Planfeststellungsverfahren für den Planfeststellungsabschnitt (PFA) 1.3b „Gäubahnführung“ des Projektes „Aus- und Neubaustrecke Stuttgart - Augsburg im Bereich Stuttgart - Wendlingen mit Flughafenbindung“ der DB Netz AG, vertreten durch die DB Projekt Stuttgart-Ulm GmbH

Anträge mit Bezug zur Planrechtfertigung des Projekts Stuttgart 21

Gleisbelegungen¹ der Spitzenstunde im Vergleich

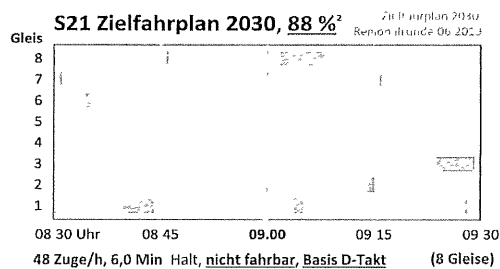
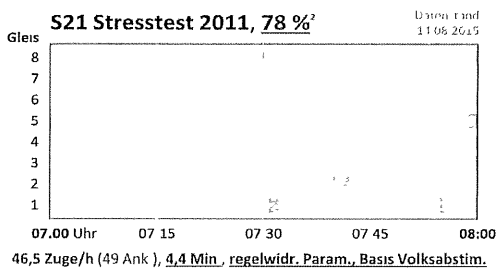
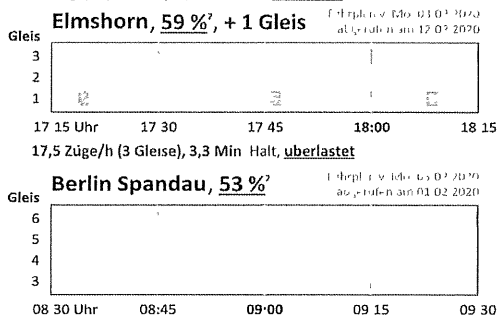
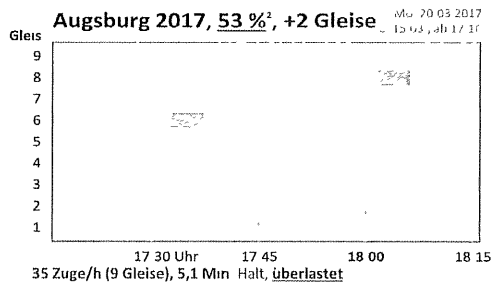
Die Deutschlandtakt-Zielfahrpläne des 2. und 3. Entwurfs bringen bis zu 52 Züge/h in den Tiefbahnhof mit einem Belegungsgrad von nahe 90 %. Dies ist nicht fahrbar, was schon der Vergleich mit Durchgangsbahnhöfen mit bis zu etwa 60 % Belegung zeigt, die so überlastet sind, dass zusätzliche Bahnsteiggleise geplant werden (Abb. nä. Seite).² Auch aus Sicht des bahnpoli-

Vergleich der Gleisbelegungen in der Spitzenstunde. Stuttgart 21 war zunächst auf wenige bzw unrealistisch kurz haltende Züge ausgelegt worden (oben), nach Kritik der unzureichenden Leistung in der Schlichtung 2010 wurden im Stresstest und den Zielfahrplänen zum Deutschlandtakt dagegen unrealistisch hohe Belegungen geplant (darunter). Dass diese in der Praxis nicht erreichbar sind, zeigen die Durchgangsbahnhöfe, die so überlastet sind, dass sie zusätzliche Bahnsteiggleise erhalten (unten). Lesehilfe unter ².

Antrag 10: Das Regierungspräsidium möge ggf. über die obige Anfragen hinaus Prof. Ingo Hansen mit einem Kurz-Gutachten beauftragen, inwieweit er eine Leistungsfähigkeit von bis zu 52 Zügen/h für erreichbar hält, wie sie in den Deutschlandtakt-Zielfahrplänen für den S21-Tiefbahnhof geplant werden. Inwieweit bestehen dann wie zugesagt noch „Reserven“ in der Kapazität?
